NOTIFICAÇÃO 03/2023

Conforme vistoria realizada no dia 08 de agosto de 2023, as informações e apontamentos são de autoria do Fiscal do Ministério dos Direitos Humanos e Cidadania, o Engenheiro Ronaldo Adilson, e o relatório fotográfico foi elaborado de acordo com a orientação do mesmo. Empreendimento este que se referente ao Contrato n.º 054/2022, que tem como objeto **Contratação de empresa para a execução de obras de construção do Centro de Referência de Atendimento à Mulher - CRAM**, fica a empresa notificada para sanar as seguintes pendências:

RELATÓRIO FOTOGRÁFICO Nº 1

Objeto: EXECUÇÃO DE OBRAS DE CONSTRUÇÃO DO CENTRO DE REFERÊNCIA DE ATENDIMENTO À MULHER – CRAM. **Emissão:** 09/08/2023

CENTRO DE REFERÊNCIA EM ATENDIMENTO À MULHER - CRAM
 SANITÁRIO SERV.
Foto: 001
Data: 08/08/2023

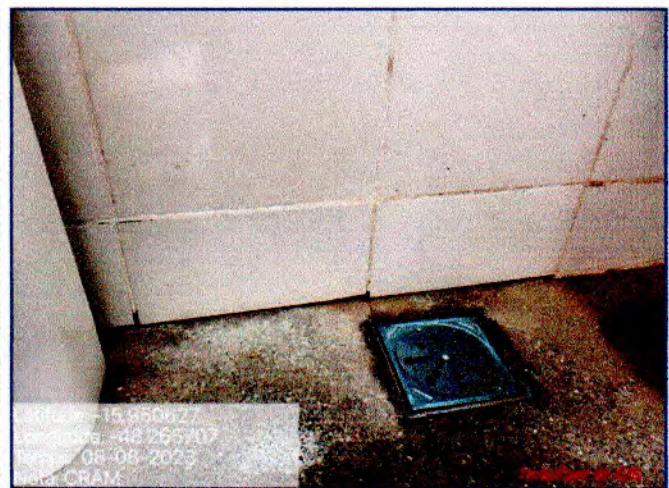
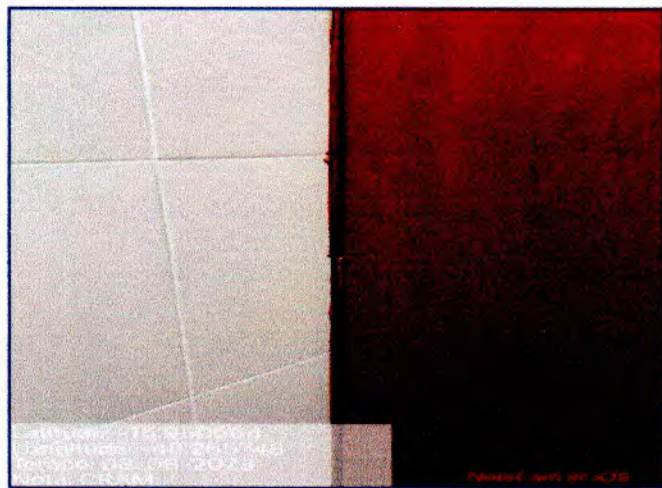
2. Reparo da Porta do DML: Foi constatado que a porta do Depósito de Materiais de Limpeza (DML) não foi executada com a boneca mínima de 10 cm, conforme indicado no projeto. Solicitamos que essa correção seja realizada de acordo com as diretrizes estabelecidas.

5. Substituição do Alisar no Sanitário de Serviço: Identificamos que o alisar no sanitário de serviço está danificado. Ordenamos que seja substituído de acordo com as normas.

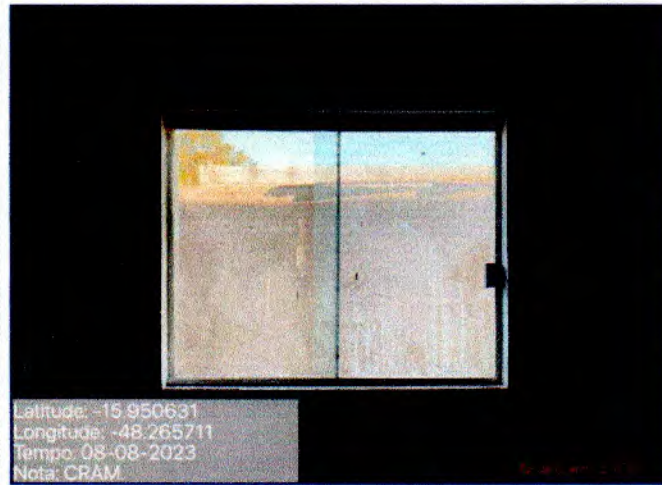
3. Limpeza das Esquadrias: É necessário realizar uma limpeza minuciosa das esquadrias para garantir seu funcionamento adequado e sua aparência impecável.

<p>Latitude: -15.960603 Longitude: -48.265723 Tempo: 08-08-2023 Nota: CRAM</p>	<p>Latitude: -15.960603 Longitude: -48.265723 Tempo: 08-08-2023 Nota: CRAM</p>
<p>CENTRO DE REFERÊNCIA EM ATENDIMENTO À MULHER - CRAM TODOS AMBIENTES</p>	<p>CENTRO DE REFERÊNCIA EM ATENDIMENTO À MULHER - CRAM TODAS AS ESQUADRIAS</p>
<p>Foto: 017</p>	<p>Foto: 018</p>
<p>Data: 08/08/2023</p>	<p>Data: 08/08/2023</p>
<p>RODAPÉ OU GRANITINA COM DEFEITO, DEVERÁ SER FEITO O SERVIÇO.</p>	<p>TODAS AS ESQUARIAS ESTÃO SUJAS, COM RESTOS DE MASSA E COM RESPIGOS DE TINTA, DEVERÁ SER FEITO A LIMPEZA MISUCIOSA, AFIM DE EVITAR RISCOS.</p>

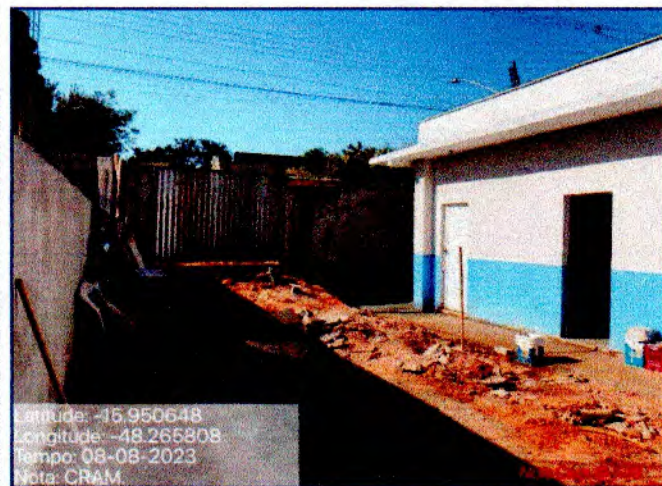
<p>Latitude: -15.960603 Longitude: -48.265723 Tempo: 08-08-2023 Nota: CRAM</p>	<p>Latitude: -15.960603 Longitude: -48.265723 Tempo: 08-08-2023 Nota: CRAM</p>
<p>CENTRO DE REFERÊNCIA EM ATENDIMENTO À MULHER - CRAM TODAS AS ESQUADRIAS</p>	<p>CENTRO DE REFERÊNCIA EM ATENDIMENTO À MULHER - CRAM TODAS AS ESQUADRIAS</p>
<p>Foto: 019</p>	<p>Foto: 020</p>
<p>Data: 08/08/2023</p>	<p>Data: 08/08/2023</p>
<p>TODAS AS ESQUARIAS ESTÃO SUJAS, COM RESTOS DE MASSA E COM RESPIGOS DE TINTA, DEVERÁ SER FEITO A LIMPEZA MISUCIOSA, AFIM DE EVITAR RISCOS.</p>	<p>TODAS AS ESQUARIAS ESTÃO SUJAS, COM RESTOS DE MASSA E COM RESPIGOS DE TINTA, DEVERÁ SER FEITO A LIMPEZA MISUCIOSA, AFIM DE EVITAR RISCOS.</p>

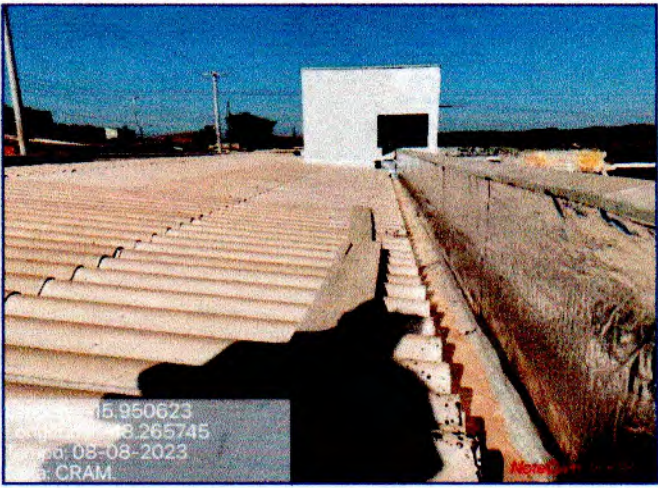
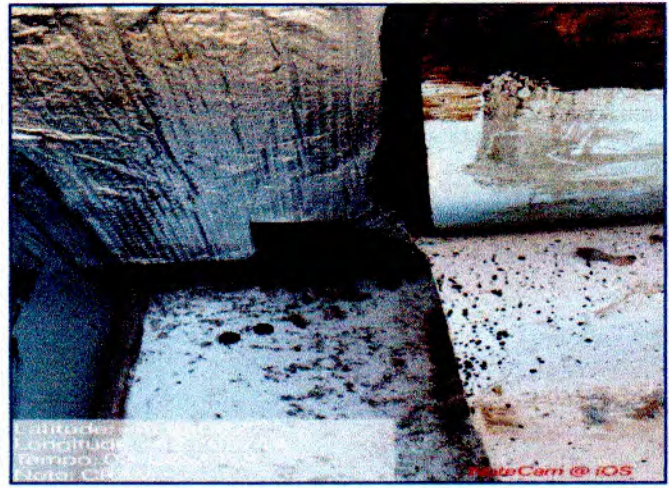
6. Limpeza da Cobertura, Calha e Área da Caixa d'Água: É necessário realizar uma limpeza abrangente da cobertura, das calhas e da área da caixa d'água para garantir seu bom funcionamento e prevenir danos futuros.

<p>CALHAS COM SUJAS, COM RESTOS DE MASSA. DEVERÁ SER PROVIDENCIADA A LIMPEZA PARA EVITAR ENTUPIENTO.</p>	<p>Data: 08/08/2023</p>	<p>CALHAS COM SUJAS, COM RESTOS DE MASSA. DEVERÁ SER PROVIDENCIADA A LIMPEZA PARA EVITAR ENTUPIENTO.</p>	<p>Data: 08/08/2023</p>

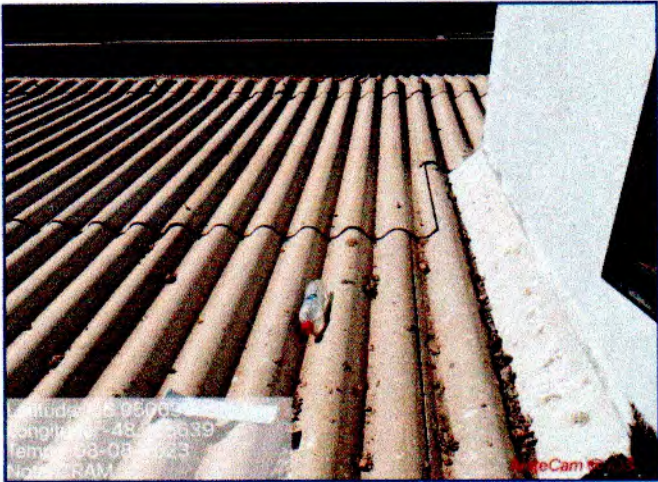
7. Fixação do Telhamento na 2ª e 5ª Onda: Observamos que a fixação do telhamento nas 2ª e 5ª ondas não foi realizada conforme o projeto. Solicitamos que essa fixação seja executada de acordo com as especificações para garantir a integridade e a estabilidade do telhado.

<p>Latitude: -15.950640 Longitude: -48.265648 Tempo: 08-08-2023 Nota: CRAM</p>	 <p>Latitude: -15.950677 Longitude: -48.265655 Tempo: 08-08-2023 Nota: CRAM</p>		
CENTRO DE REFERÊNCIA EM ATENDIMENTO À MULHER - CRAM COBERTURA	Foto: 047	CENTRO DE REFERÊNCIA EM ATENDIMENTO À MULHER - CRAM COBERTURA	Foto: 048
FOI VERIFICADO AS SEGUINTE IRREGULARIDADES: 1° FALTA A FIXAÇÃO EM PARAFUSO EM ALGUMAS DAS TELHAS. 2° NÃO FOI SEGUIDO A NORMA TÉCNICA QUE REGE SOBRE A EXECUÇÃO DE COBERTURA, OBS: DEVERÁ SER FEITO A FIXAÇÃO NA SEGUNDA E QUINTA ONDA. 3° FOI CONSTADO A TRINCA DE ALGUMAS DAS TELHAS, DEVERÁ SER CORRIGIDO. 4° DEVERÁ SER FEITO A LIMPEZA DA COBERTURA.	Data: 08/08/2023	FOI VERIFICADO AS SEGUINTE IRREGULARIDADES: 1° FALTA A FIXAÇÃO EM PARAFUSO EM ALGUMAS DAS TELHAS. 2° NÃO FOI SEGUIDO A NORMA TÉCNICA QUE REGE SOBRE A EXECUÇÃO DE COBERTURA, OBS: DEVERÁ SER FEITO A FIXAÇÃO NA SEGUNDA E QUINTA ONDA. 3° FOI CONSTADO A TRINCA DE ALGUMAS DAS TELHAS, DEVERÁ SER CORRIGIDO. 4° DEVERÁ SER FEITO A LIMPEZA DA COBERTURA.	Data: 08/08/2023
